**„Stavební úpravy bytového domu Pastelky v Hodoníně,
Slavíkova 17-19-21, Šafaříkova 1-3“**

Z M Ě N O V Ý L I S T

číslo: **ZL č. 04**

4.1. Změna dle přílohy 1 rozpočet 1 Dozdivky - doplnění zdiva štítů

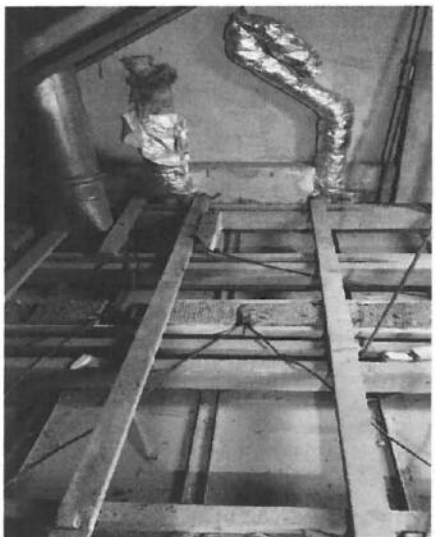
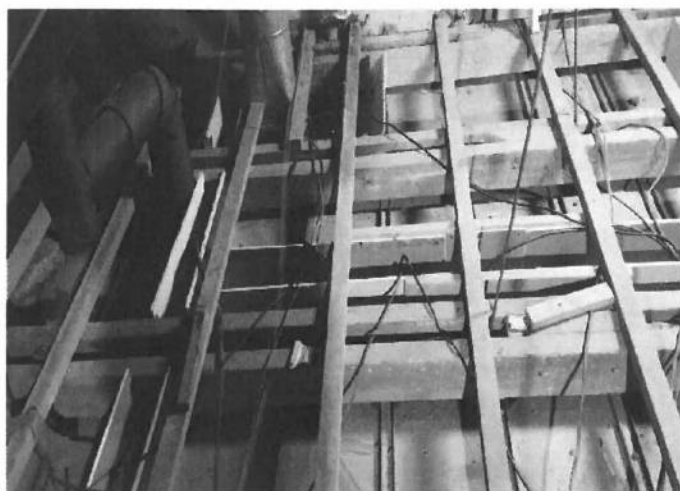
Při provádění nových skladeb zateplení střešního pláště dochází ke zvýšení hřebene o 18,2cm, z tohoto důvodu je nutné provést dozdivky štítů v místě doplnění nadkrokví na objektech AB, CD, E.

4.3. Změna dle přílohy 1 rozpočet 3 – Podchycení balkonových zídek.

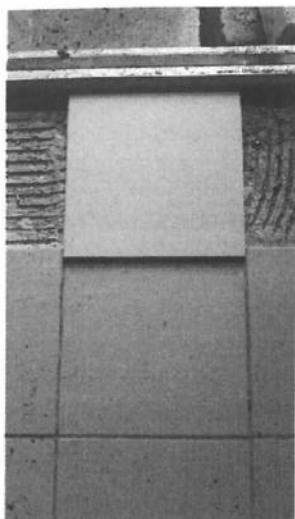
Při bourání dlažeb bylo zjištěno, že podpůrný systém betonových lodžii leží pouze na nesoudržné dlažbě s potěrem, který se v rámci PD bourá a tím musí dojít k prodloužení a doplnění formou podbetonování a doplnění zámečnickou výztuhou (U profil). Jedná se o objekty AB, CD, E

4.13. Změna dle přílohy 1 rozpočet 13 – Zajištění ochrany ptactva.

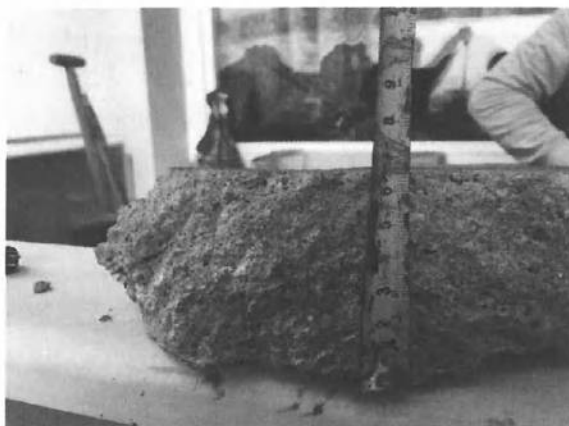
Dle požadavku biologického dozoru bylo nutné provést zabezpečení ptactva, tzn., kde bylo povoleno provádět práce, byly netěsnosti v římsách utěsněny. Jednalo se o objekt E, D a část objektu C. V místech, kde se nepracovalo, byly osazeny provizorně hnízda pro jiřičky a vzletové otvory ponechány.

4.15. Změna dle přílohy 1 rozpočet 15 – Zdvojení lešení.

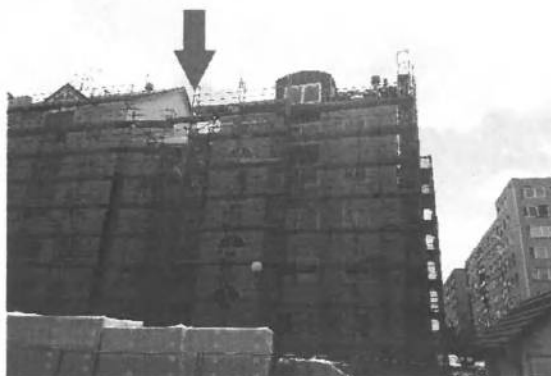
Při realizaci lešení na jednotlivých objektech bylo s ohledem na složitost objektu a při dodržení všech bezpečnostních parametrů nutné v některých částech dojít ke zdvojení lešení a v některých částech o navýšení nad okapní rovinu. Jedná se o objekty AB, CD, E
